COMUNE DI TRANI

P.U.E.
PIANO URBANISTICO ESECUTIVO
COMPARTO Cp/14

RELAZIONE TECNICA INTEGRATIVA IN PUNTUALE RISPOSTA ALLE PRESCRIZIONI DEL COMMISSARIO AD ACTA CONTENUTE NELLA DELIBERAZIONE DI ADOZIONE DEL PUE CP/14, N° 1 DEL 21/02/2018.

Fig. 1) Stralcio grafico da *"Tav. P1a_BIS"* e *"Tav. P1b_BIS"*

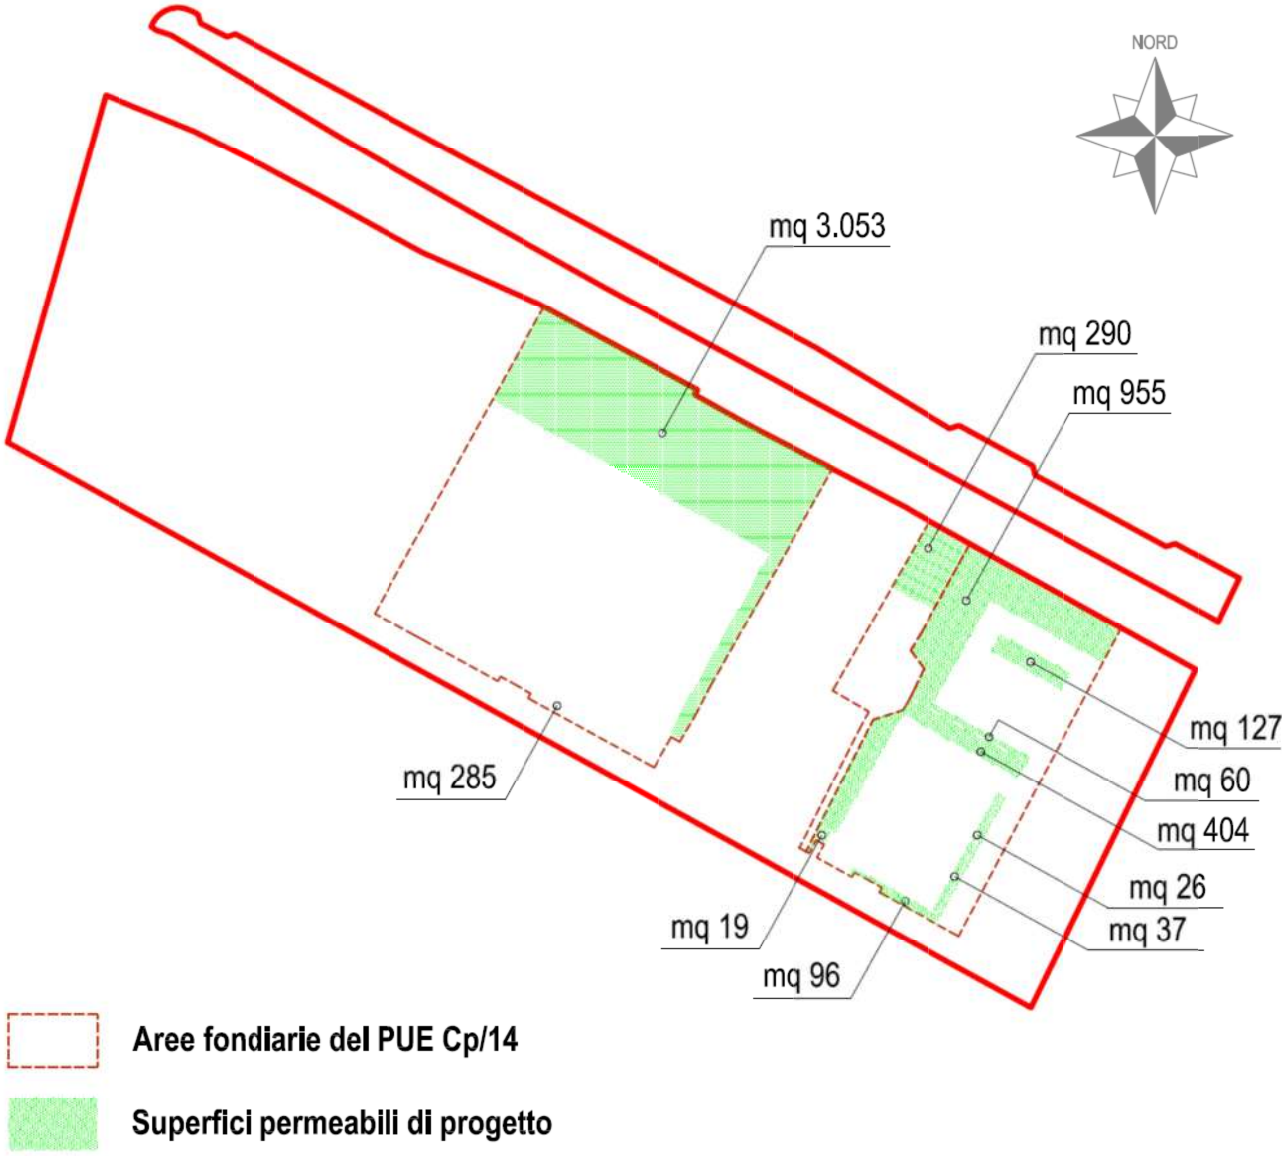
a) *"che si incrementi la diminuzione delle aree pavimentate, garantendo comunque un indice di permeabilità superiore al minimo richiesto del 30% e prevedendo per le viabilità la realizzazione di asfalto drenante e per tutte le aree a parcheggio l'utilizzo di pavimentazione drenante"*.

In risposta a tale prescrizione lett. "a", i progettisti hanno pienamente accolto quanto suggerito dal Commissario ad acta, prevedendo un incremento delle aree permeabili nel PUE Cp/14 e garantendo, pertanto, un indice di permeabilità superiore al minimo richiesto del 30%. Come si può graficamente rilevare negli elaborati *"Tav.P1a_BIS"* (**All. 2**) e *"Tav.P1b_BIS"* (**All. 3**), le aree permeabili sono state incrementate da mq 4.875 (previsti nel PUE adottato) a mq 5.352 per un totale di **mq 816 in più rispetto alla superficie minima prescritta dalle NTA del PUG di Trani** (30% Af = mq 4.536). Si evince, pertanto, che le superfici permeabili sono state **incrementate del 18%** rispetto a quanto richiesto dalle N.T.A. del P.U.G. di Trani. Inoltre per le viabilità si prevede la realizzazione di asfalto drenante, come prescritto.

Af1 : Superficie fondiaria edifici di progetto	mq 14.152	**Sup. permeabile in progetto:**
Af2 : Superficie fondiaria villa Ronchi A.	mq 967	(3.053+290+955+127+60+404+26+37+96+19+
Af totale	mq 15.119	+285) = mq 5.352
Sp min.: Sup. permeabile minima (30% Af)	mq 4.536

Verifica Sup. permeabile: 5.352 > 4.536

Fig. 3) Foto del tratto esistente di Via Martiri di Palermo, interessato da MP e AP ex PAI AdB Puglia.

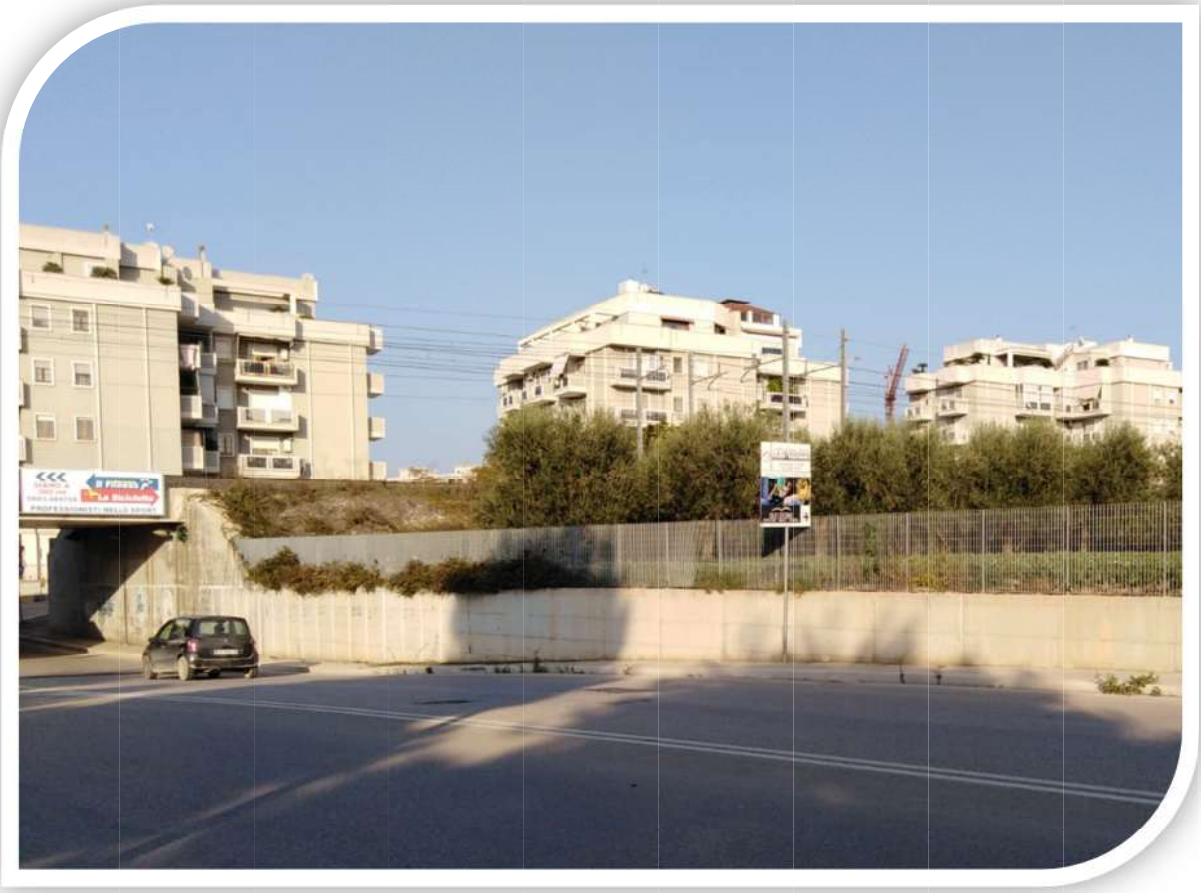
d) "che la fascia a ridosso della rete ferroviaria non presenti soluzioni di continuità, prevedendo corridoi di collegamento, anche al fine di ridurre gli espropri in corrispondenza delle proprietà non incluse nel PUE, la cui acquisizione avverrà con oneri posti in capo al Consorzio".

Inoltre, si fa presente che l'innesto nel Cp/14 della fascia esistente di Via Borsellino, deve necessariamente avvenire in corrispondenza della vecchia Via Turrisana e non prima (ovvero in prossimità del sottopasso ferroviario), per un duplice motivo:

1) principalmente, il muro esistente di recinzione in c.a. che separa il Cp/14 da Via Martiri di Palermo si trova su un'area residuale perimetrata come alta e media pericolosità idraulica e, come recita il Parere di Conformità del PUE Cp/14 al PAI A.d.B. Puglia, *"(…) è fatto obbligo nelle aree residuali e periferiche della lottizzazione interessate da Alta Pericolosità Idraulica e Media Pericolosità Idraulica non procedere ad alcuna trasformazione della morfologia, della permeabilità e non prevedere alcun tipo di intervento edilizio, allo scopo di non aumentare il rischio presente nell'area. A tali condizioni il PUE è da ritenersi compatibile con il PAI vigente"*;

2) inoltre, in prossimità del sottopasso ferroviario, fra la Via Martiri di Palermo ed il "Giardino Turrisana" v'è un notevole dislivello che di fatto costituirebbe motivo di barriera architettonica e non si possono ipotizzare interventi di sterro o similari in prossimità della linea ferrata in quanto tassativamente vietati dalle Ferrovie dello Stato Italiane.
